CONCEPTO TÉCNICO SOBRE NECESIDAD DE ESTUDIOS DETALLADOS DE AMENAZA Y RIESGO POR FENOMENOS DE REMOCIÓN EN MASA DENTRO DEL TRÁMITE DE LICENCIA URBANÍSTICA	Código:	GPR-FT-10
		Versión:	04
		Fecha de revisión:	21/06/2011

1.1 CONCEPTO TÉCNICO No.	CT-7103
1.2 ÁREA:	Técnica y de Gestión
1.3 COORDINACIÓN:	Investigación y Desarrollo
1.4 REFERENCIA CRUZADA RADICADO FOPAE:	2013ER21054
1.5 RESPUESTA OFICIAL No.	RO-66374

2.1 SOLICITANTE:	Curaduría Urbana No 2
2.2 PROYECTO:	"Carrera 10A Bis Este No 1-12"
2.3 LOCALIDAD:	3. Santa Fe
2.4 UPZ:	96. Lourdes
2.5 BARRIO O SECTOR CATASTRAL:	Barrio EL Dorado
2.6 DIRECCIÓN:	Carrera 10A Bis Este No 1-12 (**)
2.7 CHIP:	AAA0033SHFZ (*)
2.8 MANZANA CATASTRAL:	31
2.9 PREDIO CATASTRAL:	05
2.10 ÁREA (Ha):	0.0088 (*)
2.11 FECHA DE VISITA: FECHA DE EMISIÓN:	Noviembre 27 de 2013 Diciembre 02 de 2013

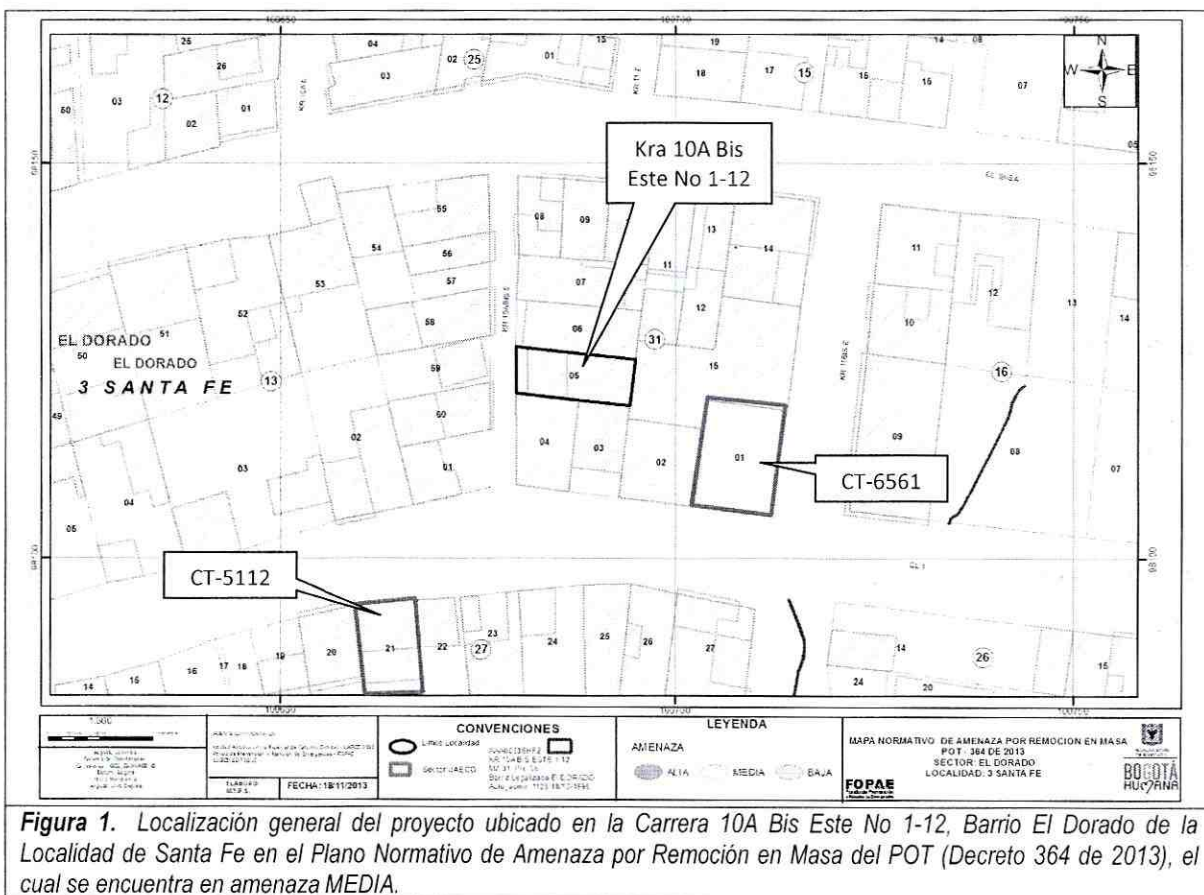
Conforme con el plano normativo de "Amenaza por Remoción en Masa" del Plan de Ordenamiento Territorial de Bogotá - POT, el sector del proyecto ubicado en la Carrera 10A Bis Este No 1-12 de la Localidad de Santa Fe, se encuentra en una zona de AMENAZA MEDIA por procesos de remoción en masa (Figura 1).
